ZP.271.24.2023

**WYJAŚNIENIA NR 2 TREŚCI SPECYFIKACJI WARUNKÓW ZAMÓWIENIA
ZMIANA NR 2 TREŚCI SPECYFIKACJI WARUNKÓW ZAMÓWIENIA
ZMIANA NR 2 TERMINU SKŁADANIA OFERT**

Dotyczy postępowania nr ZP.271.24.2023 o udzielenie zamówienia publicznego, prowadzonego w trybie podstawowym pn: **Wykonanie otworu poszukiwawczo-rozpoznawczego Jadwiga T-1 w Trzebnicy w ramach realizacji projektu pn.: „Poszukiwanie wód termalnych w Trzebnicy”.**

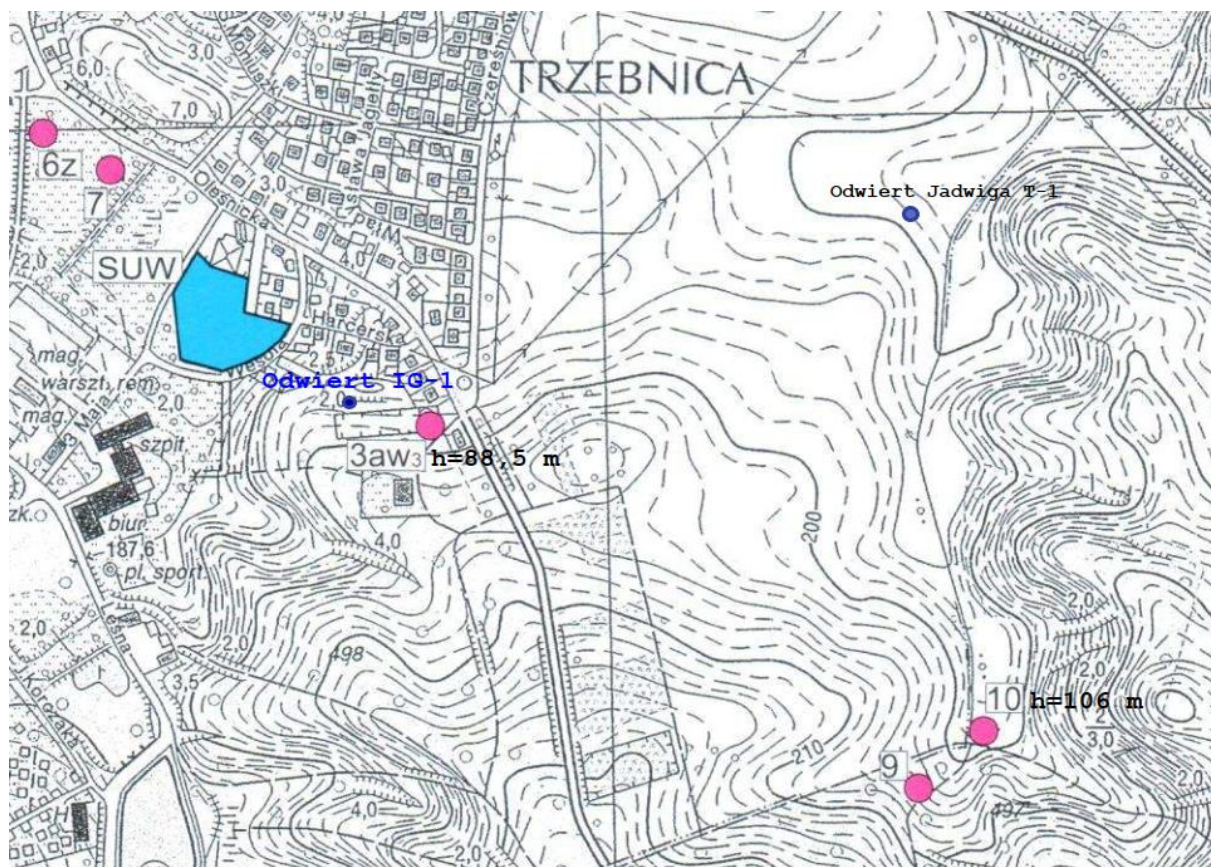
Prosimy o wskazanie lokalizacji studni w których będzie można prowadzić pomiary ciśnienia oraz wskaźników fizyko-chemicznych.

Studnie do wykonywania pomiarów:

- Nr 10 o głębokości 106 m, znajdująca się na działce 176 Obręb Raszów
- Nr 3aw3 o głębokości 88,5 m znajdująca się na działce 70 AM-11 obręb Trzebnica

Lokalizację studni wraz z lokalizacją odwiertu IG-1 (dz. nr 66/15 AM-11 obręb Trzebnica) wskazano na poniższej mapie topograficznej.
